Rapport d'analyse environnementale

**Réaménagement de la route 132 à Oak Bay
Municipalité de Pointe-à-la-Croix
Gaspésie**

Dossier 3211-05-373

Le 4 février 2004

FIGURE 2 : VARIANTES DU TRACÉ

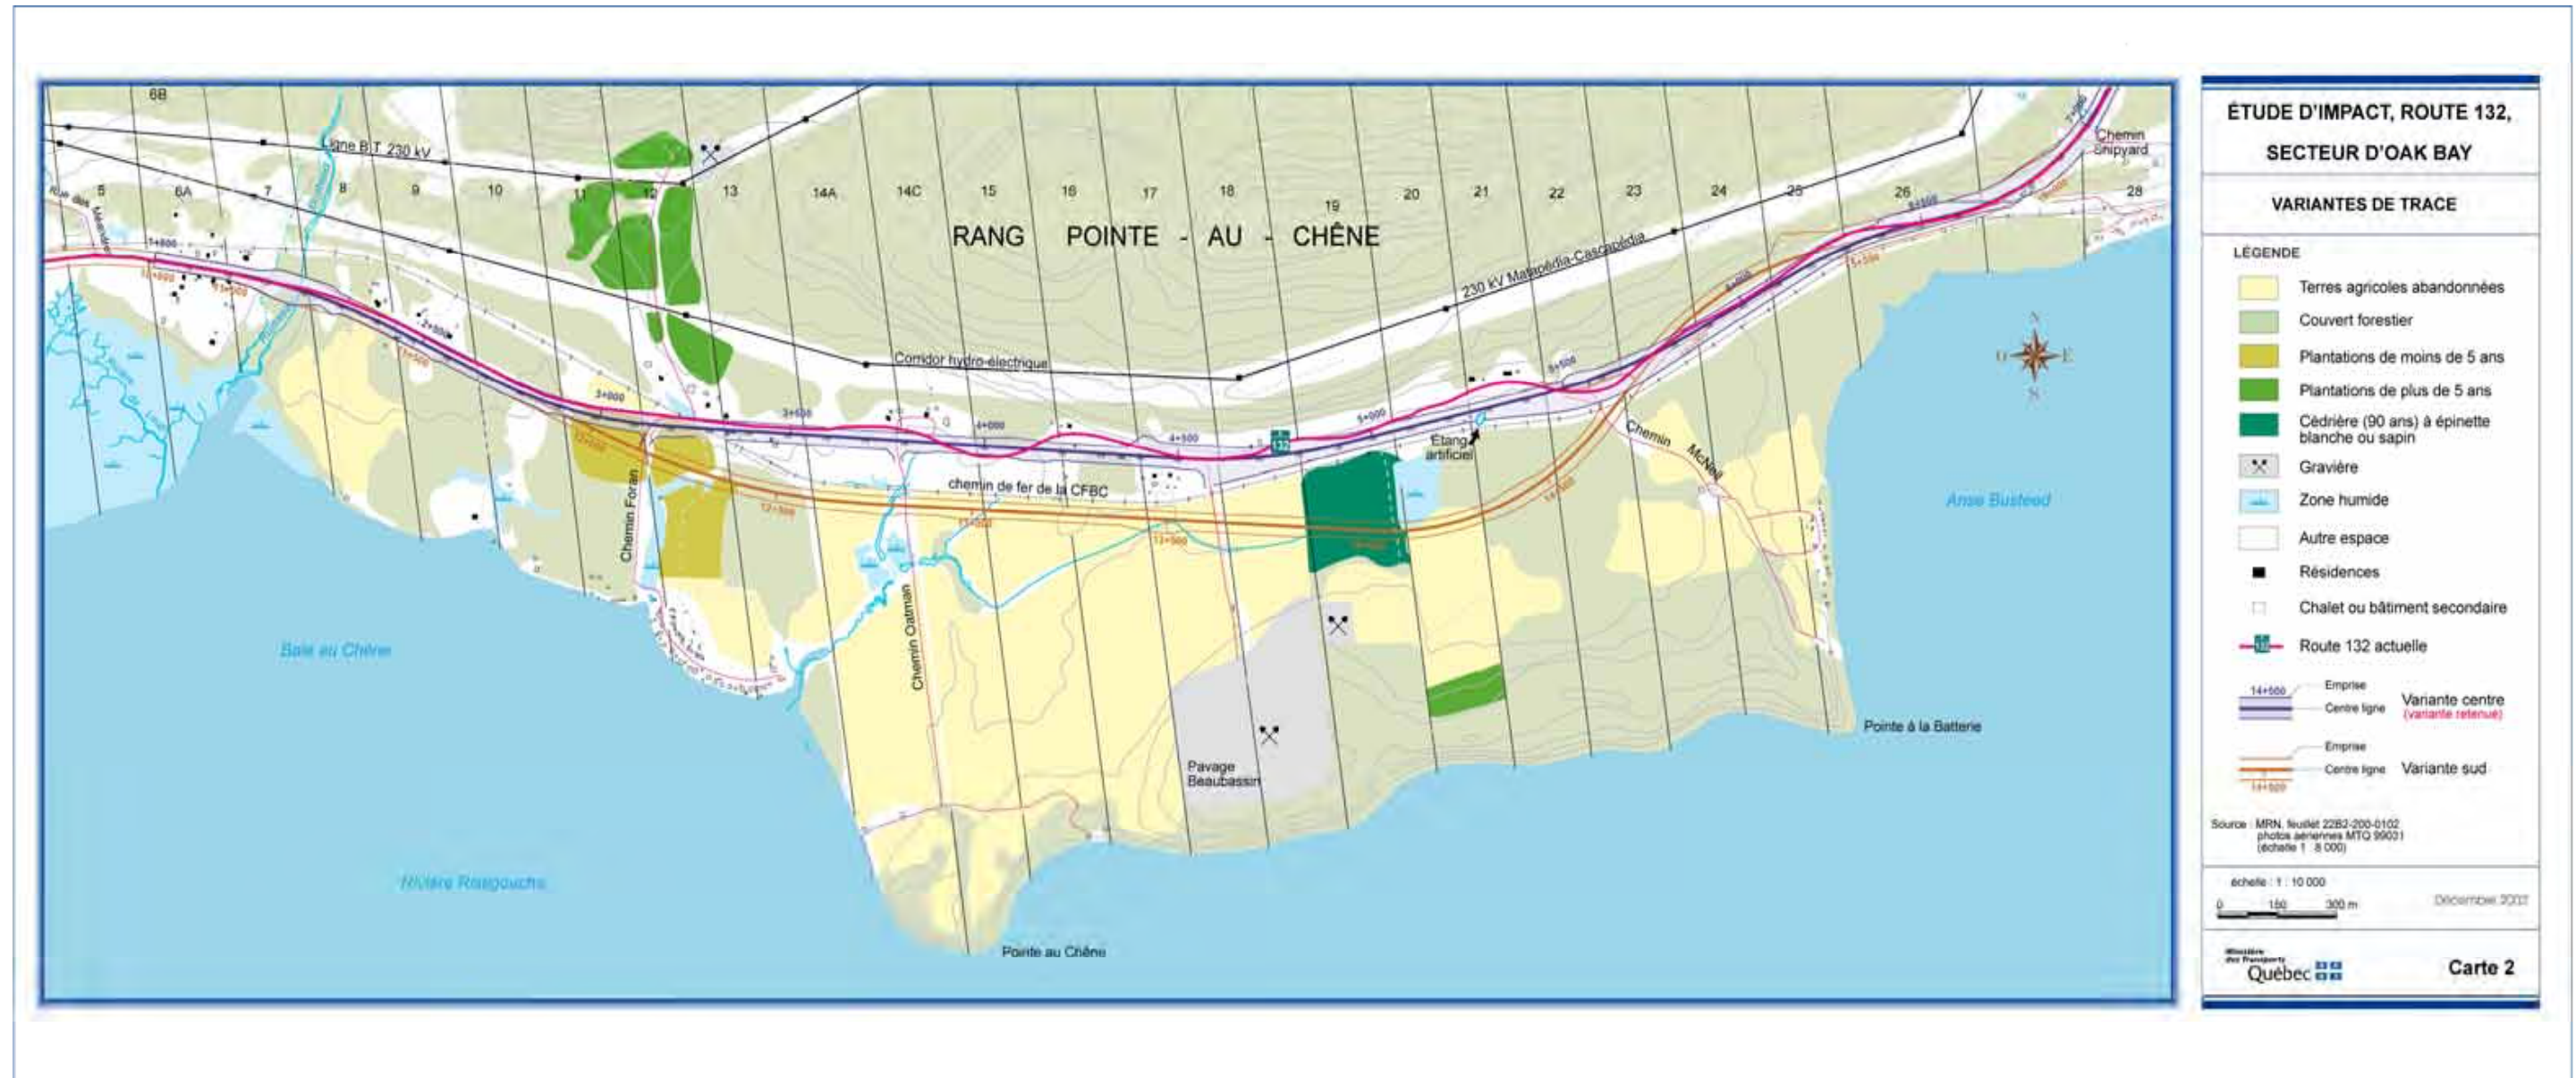
L'équipe d'analyse du MENV estime que le MTQ a expliqué de façon satisfaisante à la section 4.3.1 de l'étude d'impact les principaux motifs du rejet de la variante nord pour une analyse détaillée. L'équipe d'analyse convient que cette variante répond mal aux objectifs visés par le projet, entre autres, en raison des impacts sur l'environnement qui seraient plus importants et des contraintes imposées par la topographie accidentée, des désavantages techniques qui la rendent coûteuse et qu'elle est nettement désavantageuse par rapport aux exigences du transport lourd.

Toutefois, il est à noter que l'absence de quelques critères ou de discussions sur certains des critères retenus auraient pu apporter un éclairage supplémentaire à la prise de décision. Mentionnons ici certains éléments du milieu biologique comme la présence d'espèces rares, menacées, vulnérables et patrimoniales, ou encore les impacts sur le climat sonore.

En ce qui a trait au climat sonore, l'équipe d'analyse désire souligner que le MTQ aurait eu avantage à effectuer une comparaison plus significative de cet élément. En effet, bien que cet élément se retrouve au tableau synthèse des éléments de comparaison des variantes (tableau 5.2

de l'étude d'impact), l'initiateur a omis d'en discuter dans la section 5 de l'étude d'impact destinée à l'analyse comparative des variantes. Cette omission rend difficile la comparaison des variantes et ne permet pas de statuer sur celle offrant concrètement la meilleure performance pour cet élément.

Cependant, la visite de terrain effectuée en juin 2002, nous a permis de constater que plusieurs résidences sont déjà situées très près de la route et que plusieurs d'entre elles subiront un rapprochement supplémentaire. Ainsi, en ce qui concerne le climat sonore, nous déduisons que c'est en raison du doublement de l'infrastructure sur une partie du tronçon et de l'éloignement des résidences du nouvel axe que la variante sud serait plus avantageuse que la variante centre.

L'étude détaillée des variantes, selon les critères retenus par le MTQ, permet à l'équipe d'analyse du MENV de conclure que ce dernier a retenu le tracé qui répond le mieux à ses objectifs de sécurité et à ceux des divers intervenants municipaux et régionaux dans le domaine du développement socioéconomique tout en présentant les impacts sur l'environnement les moins importants.

À la lumière des informations fournies dans l'étude d'impact et de la description des composantes du projet réalisé par le MTQ, l'équipe d'analyse du MENV est en accord avec le choix de cette variante. Cette variante apparaît indiquée selon les conditions qui seront discutées ci-après et comme la meilleure solution pour résoudre à long terme les problèmes de sécurité routière de ce tronçon de la route 132 tout en minimisant les répercussions environnementales.
